ZÁVAZNÉ STANOVISKO

rekonstrukce vstupního nádvoří zámku Budkov
Budkov,

Dle předložené projektové dokumentace (REKONSTRUKCE VSTUPNÍHO NÁDVOŘÍ ZÁMKU BUDKOV, Ing. arch. Michal ZLATUŠKA, Žerotínova 357 Jaroměřice nad Rokytnou 675 51, IČO 64336824, stupeň: dokumentace pro stavební povolení a provedení stavby, datum: 07/2024) je záměrem žadatele:

Obr. 1 výřez mapy z Císařských povinných otisků stabilního katastru,
zdroj: <https://archivnimapy.cuzk.cz/uazk/pohledy/archiv.html?>, datum výřezu: 02.03.2022

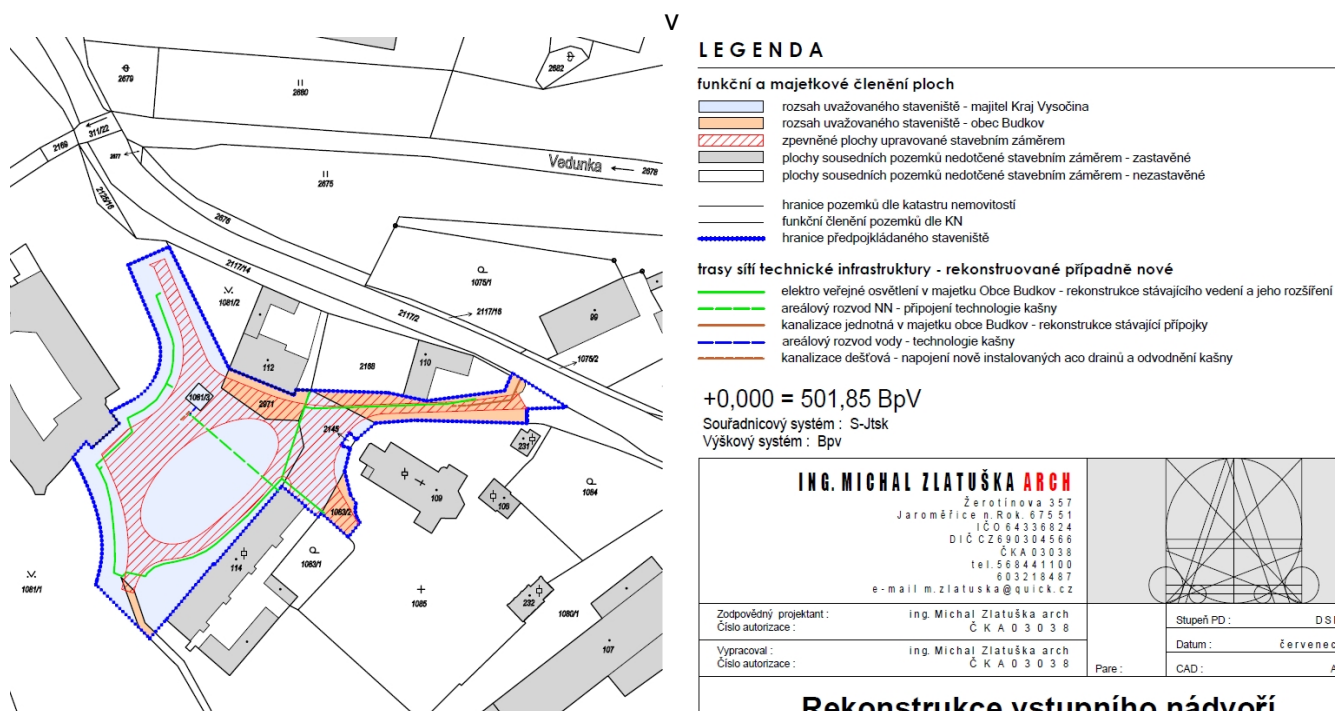
- Ad 7) Plánované práce budou probíhat v místě bývalého předhradí/předzámčí tvrze/zámku, kdy podle indikační skici, z roku 1824, se zde nacházely, dnes již zaniklé stavby, kdy na některé konstrukce se zde narazilo již v minulosti, viz obr. příloha. Vyloučeny nejsou také ani zaniklé konstrukce dosud zcela neznámé. Svolání kontrolního dne za účasti zástupců orgánu i odborné organizace státní památkové péče a zastavení prací, tak vyplývá z potřeby vyhodnocení nálezové situace a zvážení úprav stavby, které by umožnily omezit poškození těchto konstrukcí, které stavebními pracemi nemohou být nijak poškozeny, ani ohroženy. V průběhu provádění výkopových prací je také nutné zajistit i archeologický dozor.

- 7) Stavebními zásahy nebudou poškozeny, ani ohroženy hodnotné historické konstrukce, jako jsou sklepní prostory či historická stavební rezidua, aj. V případě kolize s takovými konstrukcemi budou práce zastaveny, přivoláni zástupci státní památkové péče (zejména archeolog NPÚ, ÚOP v Telči) a písemně bude rozhodnuto o postupu ve prospěch zachování takového nálezů, tak aby nedošlo k poškození žádného případného hodnotného archeologického nálezů. V průběhu provádění výkopových prací bude zajištěn archeologický dozor.

Obr. 6 Příklady barevných teplot, zdroj: Polovodičové lasery a LED-ky (microdesignum.cz)

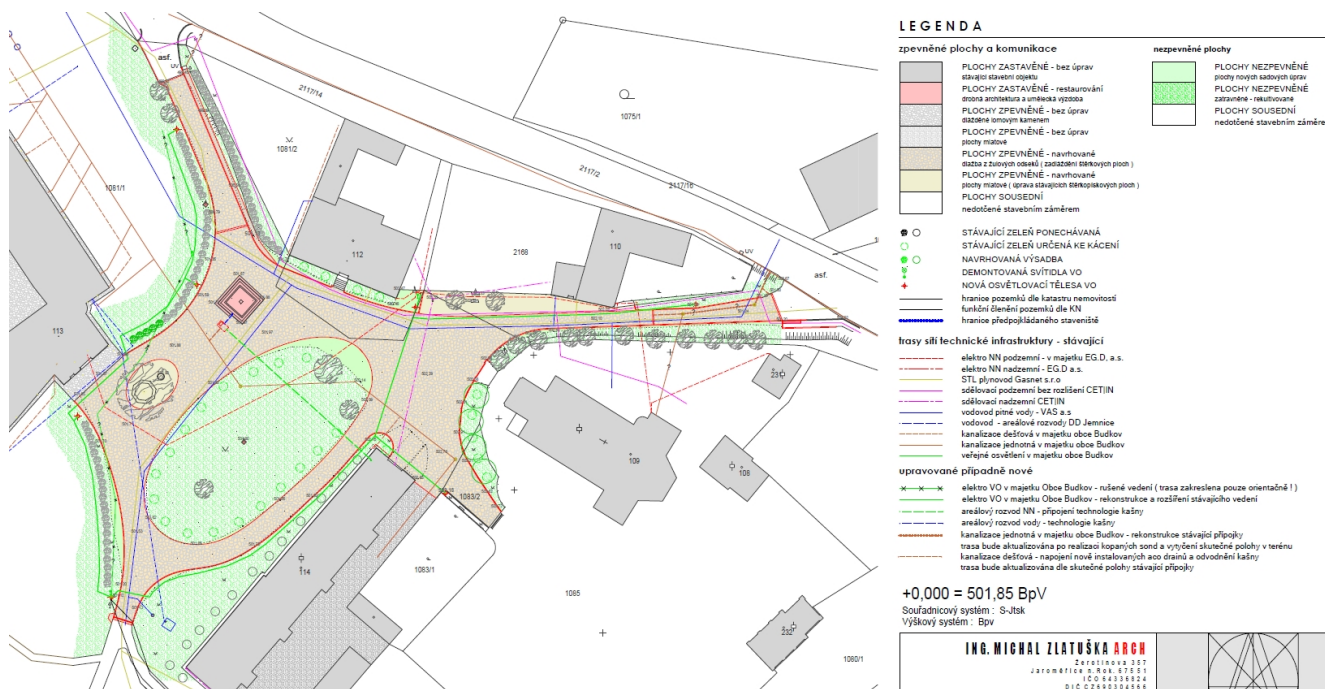
- Ad 5) Předložená projektová dokumentace dále nespecifikuje barevnou teplotu (též teplotu chromatičnosti) u nového veřejného osvětlení. VO je nutné provést ve žlutém (ne bílém) světelném odstínu (tzn. nejlépe v rozmezí 2 200 až 2 700 Kelvinů), kdy příklady barevných teplot uvádí tabulka a barevné schéma, viz obr. příloha.

- 3) Barevná teplota (též teplota chromatičnosti) nového VO bude ve žlutém (ne bílém) světlém odstínu (tzn. nejlépe 2 700 Kelvinů) a bude také odsouhlasený i konkrétní odstín VO (dle vzorníku RAL), neboť toto PD nespecifikuje.
